WIJZIGINGEN IN HET ONTWERP-BESTEMMINGSPLAN "Bedrijventerrein Heerenveen-Zuid", aangebracht bij vaststelling van het bestemmingsplan

Verbeelding

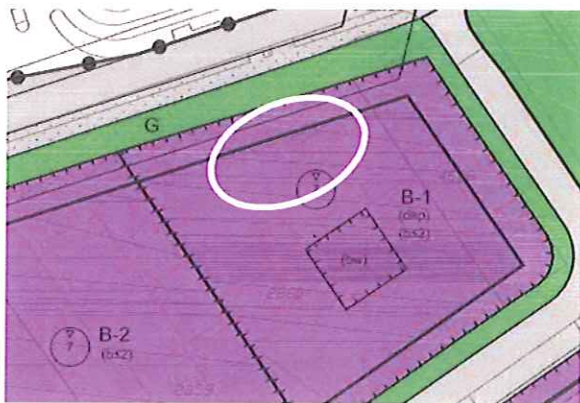
aanduiding 'bedrijfswoning' (Heremaweg 21) (strak rond de woning)

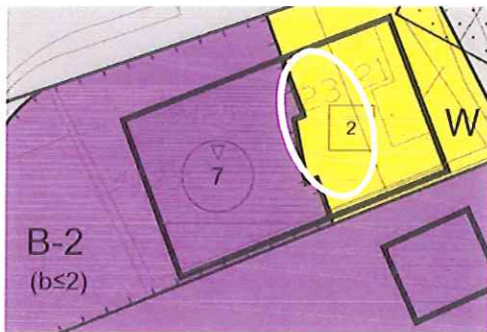
Aanduiding bedrijfswoning verplaatsen naar zijde Rotstergaastweg (Uraniumweg 2)

Rotstergaastweg 23 aanduiding 'bedrijfswoning' met bestemming "B-2"

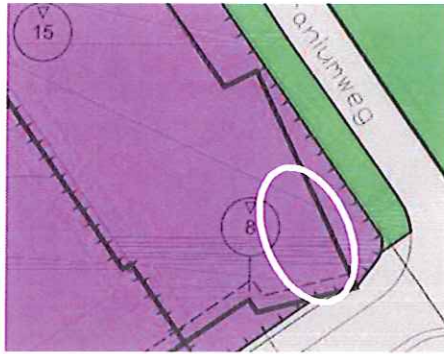
Aanduiding 'sb-cwp' wordt 'sb-trb' (IJzerweg 3)

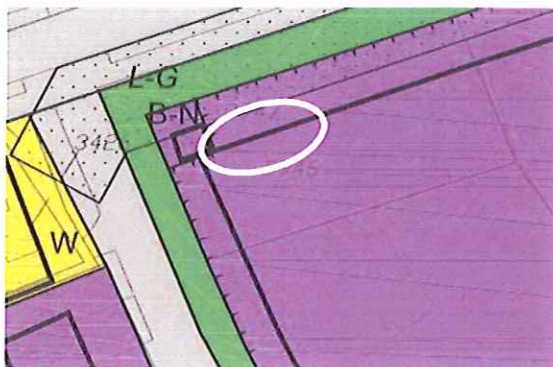
Aanduiding 'bedrijfswoning' Uraniumweg 8

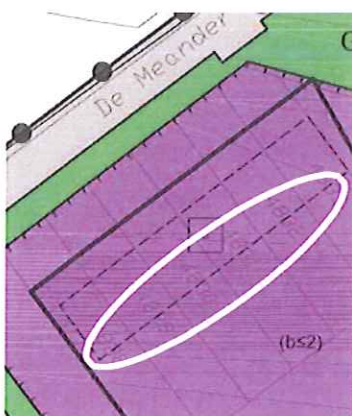
Specifieke aanduiding (sba-ms) voor de Musyfabryk (Industrieweg 18A)

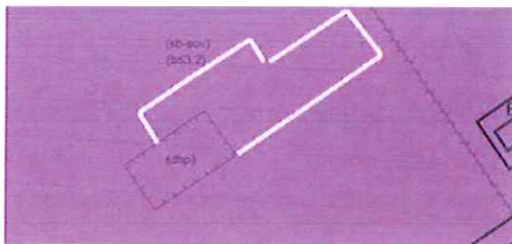
Specifieke aanduidingen 'sb-sov' van de verbeelding (2x), Industrieweg 11

specifieke vorm van bedrijf - slachterij en overige vleesverwerking

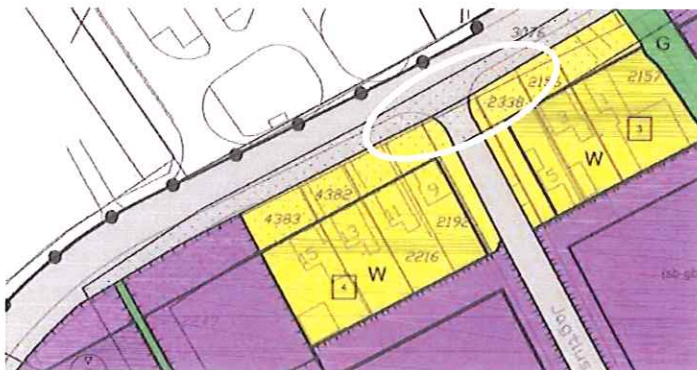
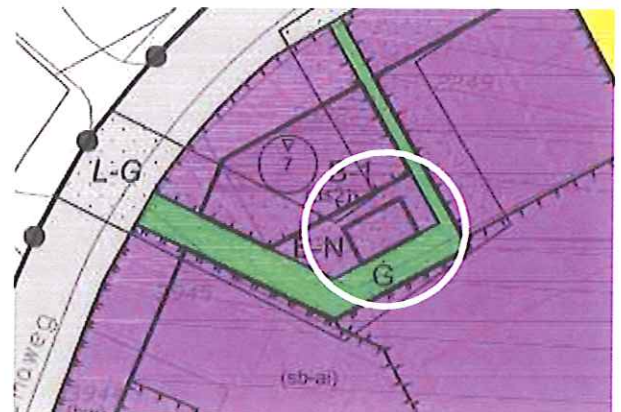
Industrieweg 10 aanduidingsgebied 'dhp' wordt vergroot.

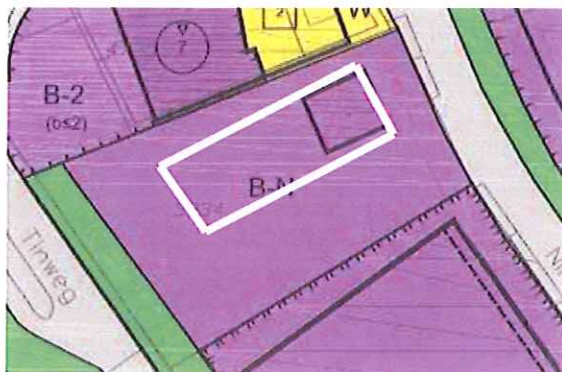
Opnemen algemene aanduiding 'veiligheidszone'. Een cirkel van 15 meter rond Nikkelweg 2 en een cirkel van 10 meter rond Heremaweg 19a.

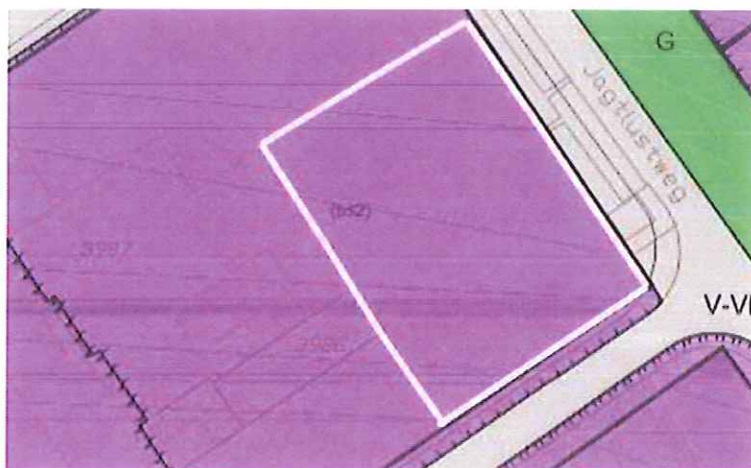
Uitbreiding van het bouwvlak "B-N" (Nikkelweg 2 en Mangaanweg 5a)

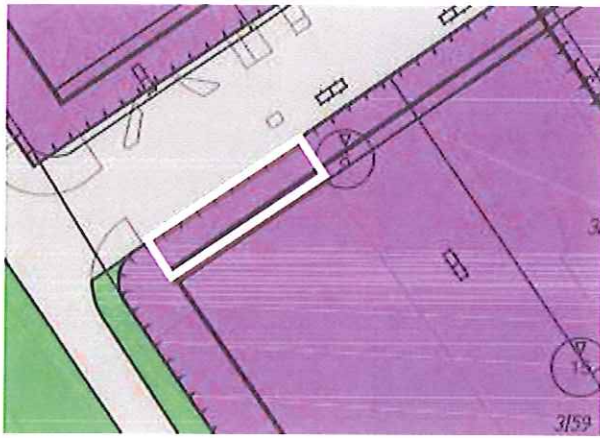
Specifieke aanduidingen "sb-trb" + aanduiding "sb-ndm" (Siebengaweg 2)

specifieke vorm van bedrijf - niet destructief materiaalonderzoek
